Oggetto: [ID: 10865] Procedura di V.I.A. – P.N.I.E.C., ai sensi dell'art. 23 del D.Lgs. 152/2006, relativa al progetto di un Impianto fotovoltaico di 94,99 MWp, compreso di Storage da 10 MW, sito in località "Su Inziru" nel Comune di Uta (CA) - Proponente: RISORSESARDE S.r.l - Autorità Competente: Ministero dell'Ambiente e della Sicurezza Energetica (M.A.S.E.). Trasmissione osservazioni

Oggetto: **[ID: 10865] Procedura di V.I.A. – P.N.I.E.C., ai sensi dell'art. 23 del D.Lgs. 152/2006, e s.m.i., relativa al progetto di un Impianto fotovoltaico di 94,99 MWp, compreso di Storage da 10 MW, sito in località "Su Inziru" nel Comune di Uta (CA) Proponente: RISORSE SARDE S.R.L. - Autorità Competente: Ministero dell'Ambiente e della Sicurezza Energetica (M.A.S.E.).**
(RAS AOO 05-01-00 Prot. Uscita n.8696 del 13/03/2024).

Oggetto: [ID: 10865] Procedura di V.I.A. – P.N.I.E.C., ai sensi dell'art. 23 del D.Lgs. 152/2006, e s.m.i., relativa al progetto di un Impianto fotovoltaico di 94,99 MWp, compreso di Storage da 10 MW, sito in località "Su Inziru" nel Comune di Uta (CA) Proponente: RISORSESARDE S.R.L. - Autorità Competente: Ministero dell'Ambiente e della Sicurezza Energetica (M.A.S.E.). Tr

Sistema Idrico Multisetoriale Regionale (SIMR)
Individuazione interferenze con cavidotto di connessione 150kV
da Sottostazione Utente a Nuova SE dell'impianto fotovoltaico "Su Inziru" nel Comune di Uta

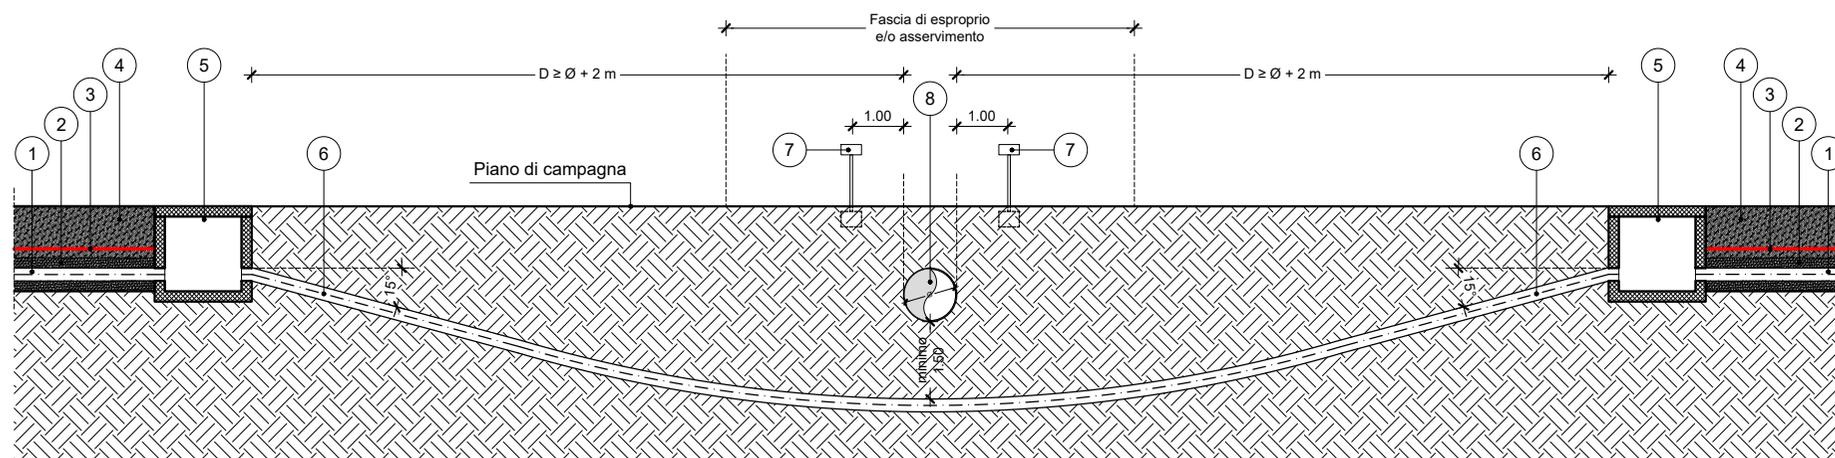
2. l'esame della documentazione di progetto, ha evidenziato la presenza di interferenza tra la Linea di connessione a 150kV interrata da Sottostazione Utente a Nuova SE dell'impianto fotovoltaico in progetto con le seguenti opere del Sistema Idrico Multisetoriale Regionale (SIMR):

- Condotta Cixerri-Macchiareddu (Cod SIMR 7E.C2)
 - Condotta interconnessione Cixerri-Sud Est (Cod SIMR 7E.C4)
3. con riferimento alla schematizzazione planimetrica riportata in allegato, si rileva che il tracciato dell'elettrodotto di connessione dell'impianto fotovoltaico con la Nuova SE attraversa il sedime delle opere acquedottistiche sopra descritte, nella documentazione di progetto (allegato T_EL_05_Planimetria_Interferenze_su_Ortofoto_signed.pdf) vi sono identificate le interferenze con le

opere SIMR (E e K) ma non si rinviene alcuna sezione tipo che illustri le modalità di superamento con la T.O.C..

- 1) relazione tecnica specificamente dedicata alle interferenze dei lavori con le opere del SIMR, illustrativa delle modalità di risoluzione delle interferenze e delle soluzioni tecnologiche adottate. Queste dovranno essere compatibili con le modalità standard adottate dall'ENAS per la risoluzione delle interferenze originate da attraversamenti e/o parallelismi, in particolare dovrà essere assicurata la coerenza con lo schema tipo allegato;

- 2) elaborati grafici di dettaglio (planimetrie, sezioni, profili, particolari costruttivi) in numero tale da fornire un'adeguata descrizione delle soluzioni tecnologiche e costruttive proposte, sviluppati in adeguata scala di rappresentazione e debitamente quotati, dai quali sia possibile desumere ingombri, dimensioni spessori, altezze dei manufatti e degli elementi di impianto nonché i reciproci rapporti spaziali tra le opere interferenti e le opere del SIMR.
